## ALTO MAIPO SpA

**Mat.:** Solicita pronunciamiento que indica respecto de la acción N° 6 del PdC.

**Ref.:** Programa de cumplimiento; Procedimiento sancionatorio Rol D-001-2017.

**AM 2019/084**

PLANTA ESQUEMA SITUACION CRUCE TUBERIA LAGUNA NEGRA

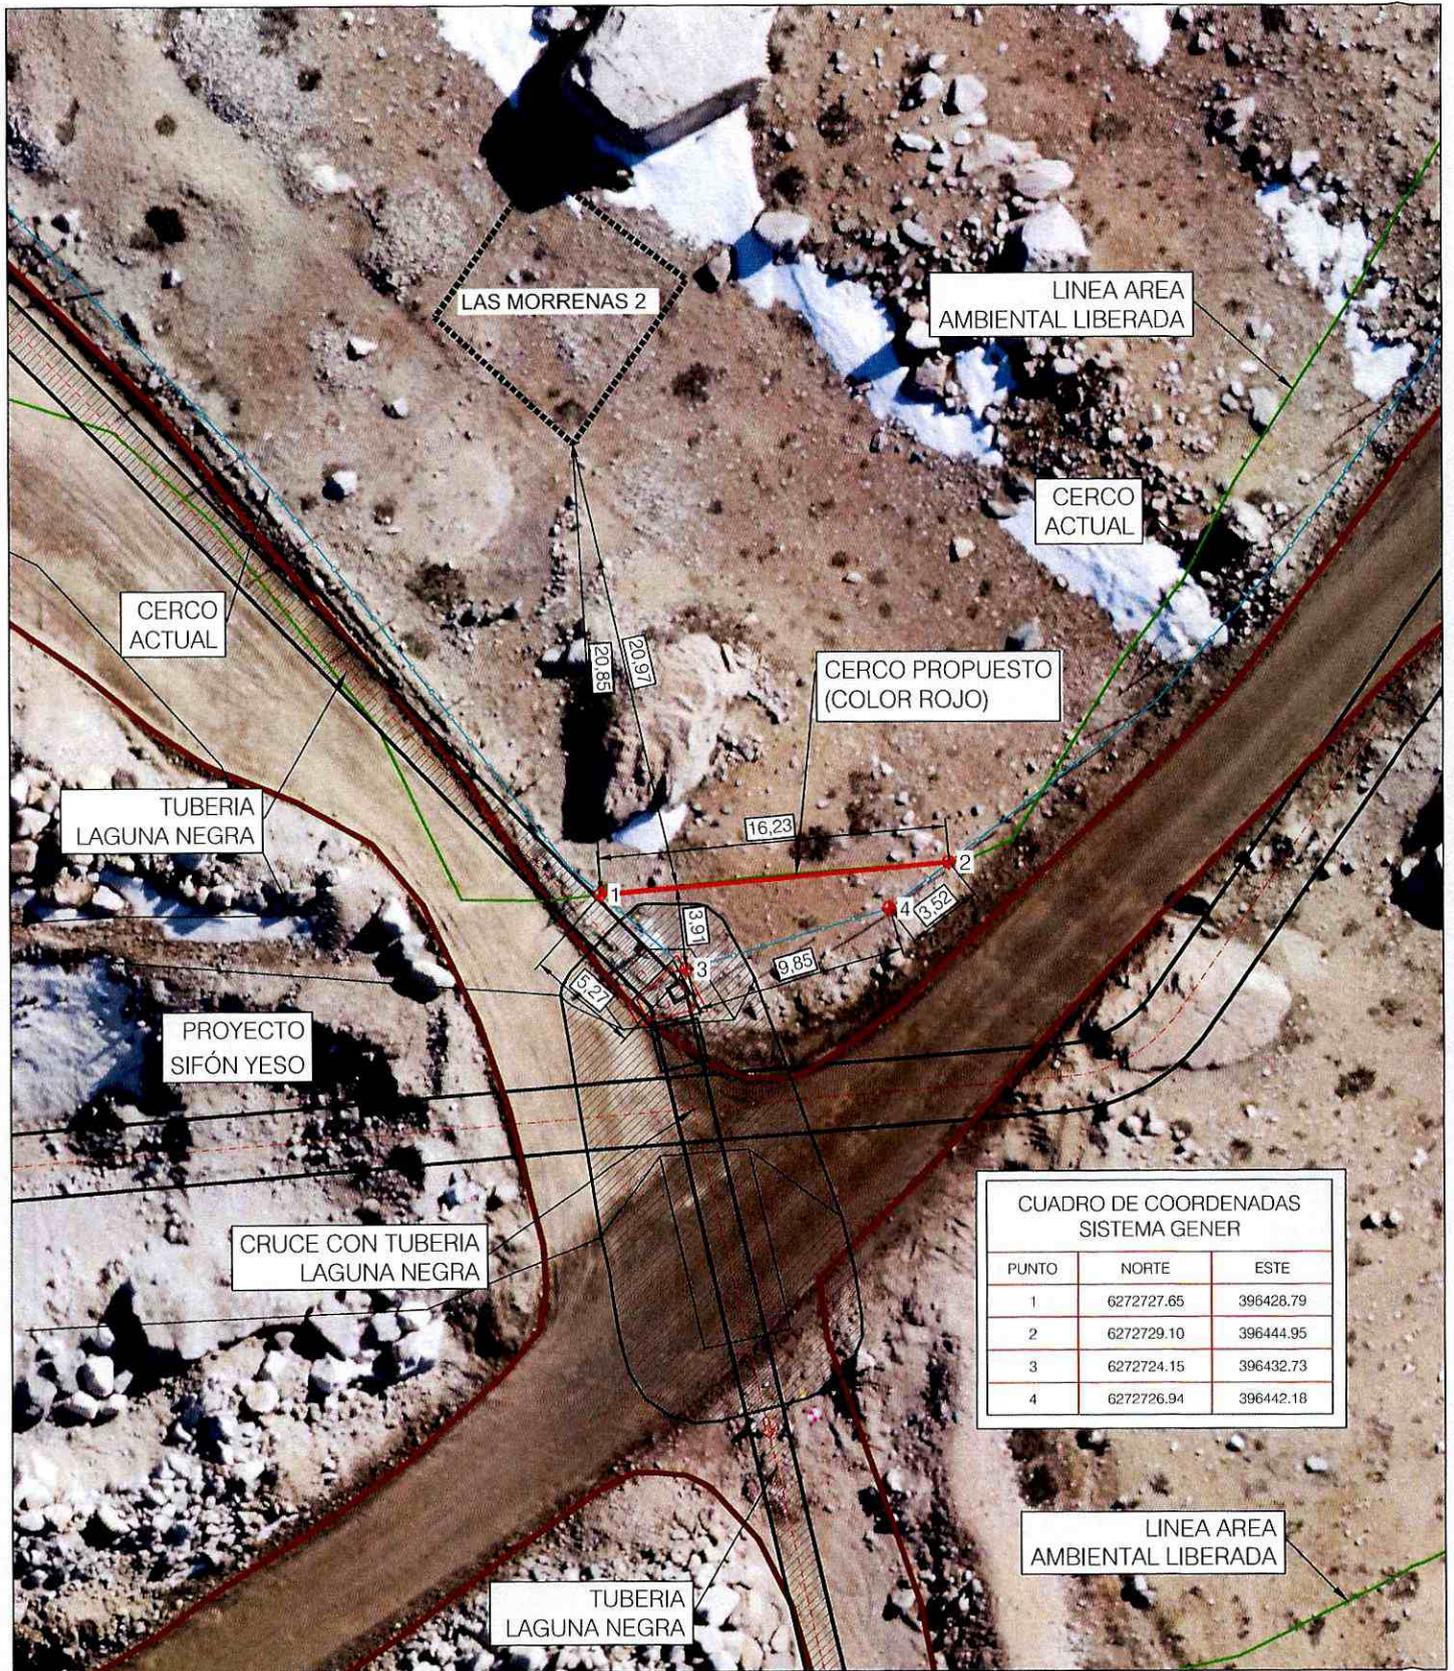
Pues bien, aun cuando en los reportes de avance del PdC entregados a la fecha se ha dado cuenta del estado y de las mantenciones que se han efectuado a dicho cerco de protección en cumplimiento de lo comprometido en el citado PdC, en atención a que se obtuvo la ingeniería de detalle de la obra Sifón Yeso tramo 2-3 interferencia Laguna Negra, con fecha 16 de noviembre 2018, recién se determinó que los trabajos que involucrará la reposición de un tramo de tubería y la reconstrucción de una cámara de conexión en el sector, requieren implementar un ajuste transitorio (30 días máximo) consistente en retroceder 3,91 metros de la postación en el vértice de coordenadas Norte: 6.272.724 y Este: 3.964.433, generándose un trazado diagonal de 16,23 metros del cerco de protección, en vez de los 18,64 metros considerados originalmente para dicho tramo, según se da cuenta en la figura adjunta a esta presentación (Laguna Negra\_cerco\_COORDENADAS\_03).

Adicionalmente, se hace presente que el sitio arqueológico Las Morrenas 2 en ningún caso arriesga su afectación, toda vez que se encuentra ubicado a una distancia de 24,88 metros del lugar de los trabajos, es decir, aun cuando se cambiará transitoriamente el cerco, el sitio que se está protegiendo mantendrá un área de resguardo de 20,97 metros.

Procedan con la modificación al cerco, manteniendo durante el trabajo el monitoreo arqueológico correspondiente. Luego de lo cual se deberá remitir un informe de la actividad a este consejo con el fin de ser informados formalmente de la modificación y del nuevo estado del sitio.
